Panamá, 05 de diciembre de 2019
DEIA-DEEIA-AC-0208-0512-2019

En seguimiento al proceso de evaluación del EsIA, reglamentado por el Decreto Ejecutivo No. 123 del 14 de agosto de 2009, modificado por el Decreto Ejecutivo No. 155 del 5 de agosto de 2011, del proyecto categoría II, denominado “EXTRACCIÓN DE MINERALES NO METÁLICOS (PIEDRA DE CANTERA) HACHA”, solicitamos la primera información aclaratoria:

INFORME TÉCNICO DE INSPECCIÓN
DRCC-IIO-260-2019

INFORME TÉCNICO
No. SOSH-364-2019

Fig. 3,4, 5, 6, 7 área propuesta para el desarrollo del proyecto.

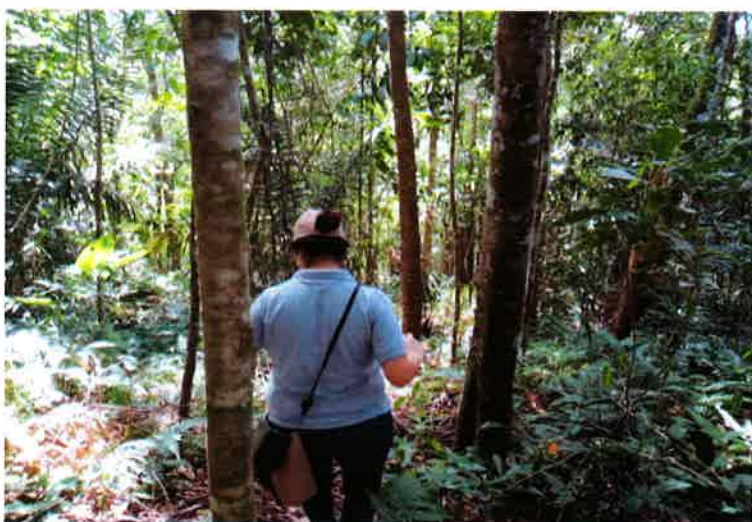
Observación 1: El área de influencia directa no ha sido intervenida, la misma cuenta con una vegetación boscosa y cuya topografía es el 100% irregular. /

Observación 7: En el EsIA presenta un certificado de propiedad con una superficie de cuatro hectáreas con tres mil novecientos sesenta y dos metros cuadrados con nueve decímetros cuadrados (4 ha + 3962m² 9dm²), de la cual indican que utilizarán un área de una hectárea ochocientos sesenta y cinco con veinticuatro metros cuadrados (1 ha + 865.024 m²) para sitio de botadero, y un área para la instalación de estructuras. El promotor no presento la ubicación ni la superficie del área a utilizar para la extracción del material; la misma deberá estar georeferenciada. /
